ILMAILUHALLITUKSEN TIEDOTUKSIA
INFORMATION FROM THE NATIONAL BOARD OF AVIATION**MUUTOSMÄÄRÄYS
AIRWORTHINESS
DIRECTIVE**

M 1233/84

1233. Schleicher. Hinauskytkimen laukaisuvaijeri

Koskee: Purjelentokoneita Alexander Schleicher ASK 21, sarjanumeroita 21001-21196.

Kuva 1

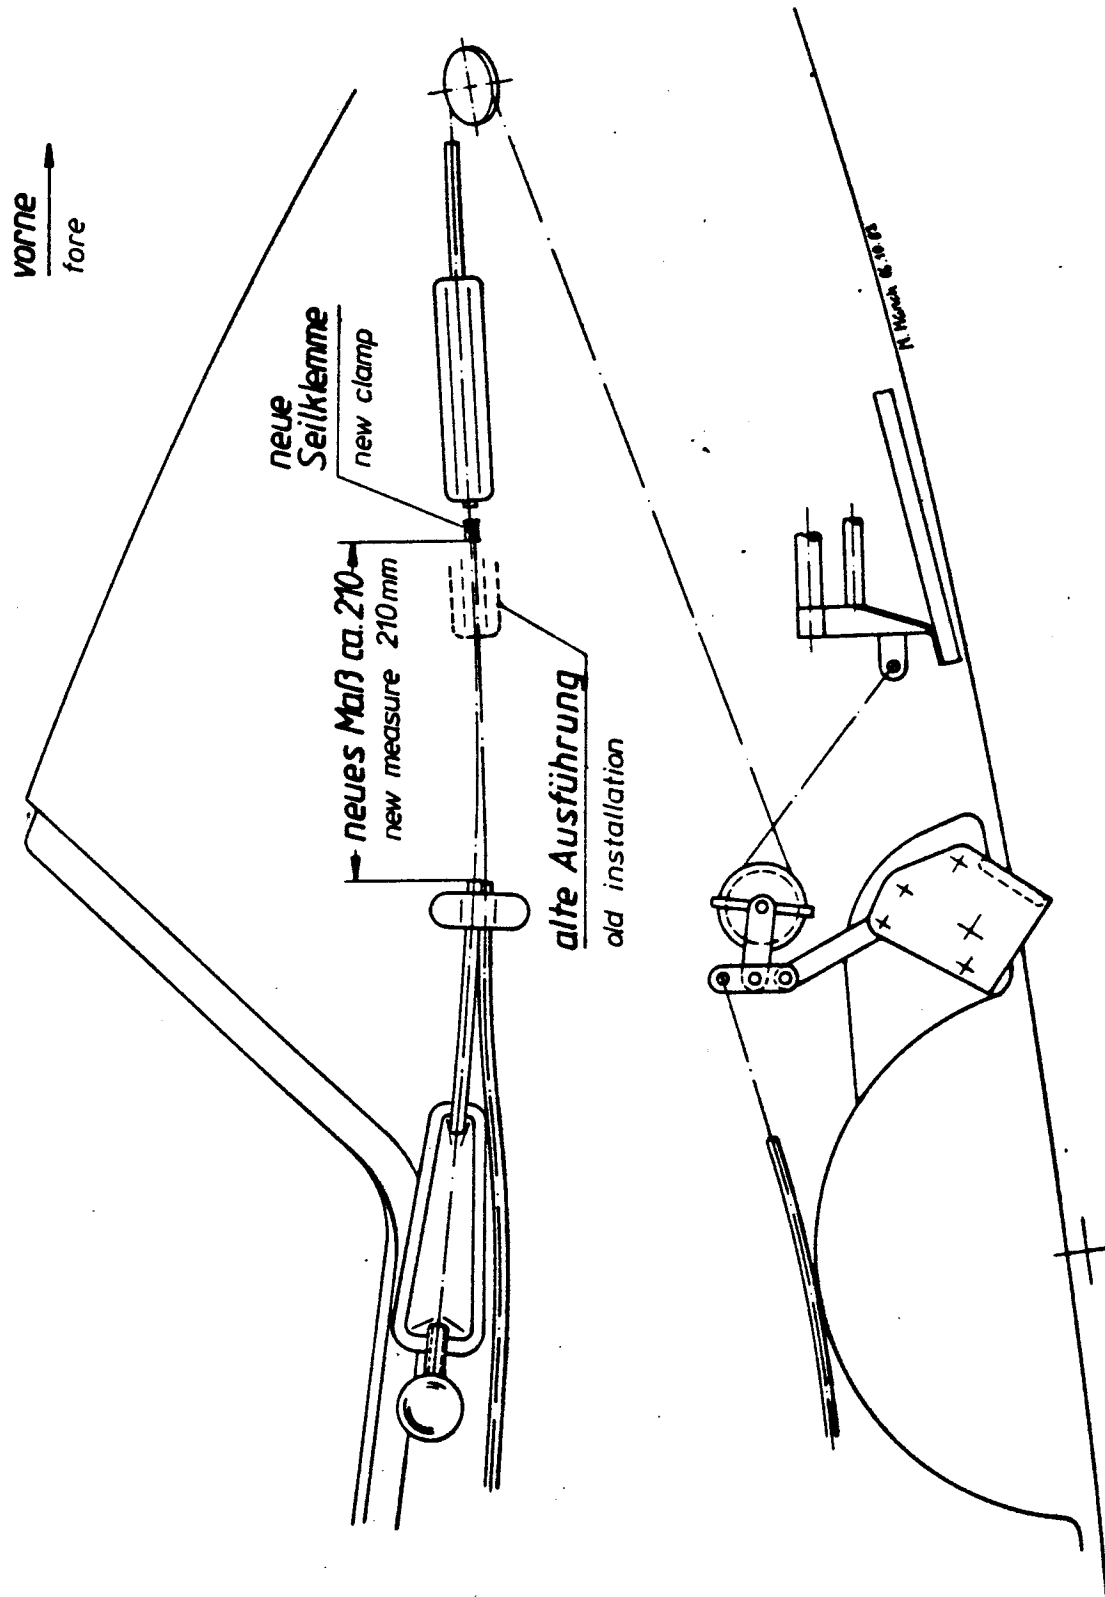
- A. Tarkasta ennen seuraavaa lentoa hinauskytkimen laukaisuvaijerin kunto kuvan mukaisen pidikkeen kohdalta. Jos vaijeri on vaurioitunut, niin vaihda se uuteen ennen lentotoiminnan jatkamista.
- B. Vaihda 1.8.1984 mennessä laukaisuvaijeri uuteen, 2,4 Ø mm LN 9374, kuvan mukaisesti.
